AVIS n°2025-61

Référence de la demande ONAGRE: 2025-01361-011-001

Dénomination du projet : Projet du parc éolien de Callac (22)

Demandeur: Centrale Éolienne Park Avel Kallag (NEOEN)

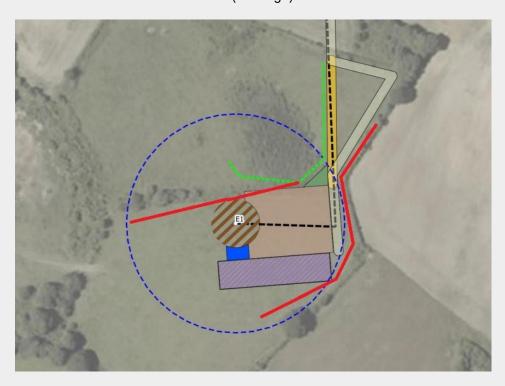
Sur la carte 41, il aurait été judicieux de matérialiser clairement les haies qui seront détruits et/ou juste élagués.

MR08 : une adaptation est proposée ici, pour vraiment dissuader les espèces de pénétrer dans la zone de travaux au niveau de l'éolienne E1 (en rouge) :

Cette mesure ne peut en aucun cas assurer l'absence d'impact sur ces espèces et dispenser d'une dérogation « espèces protégées ».
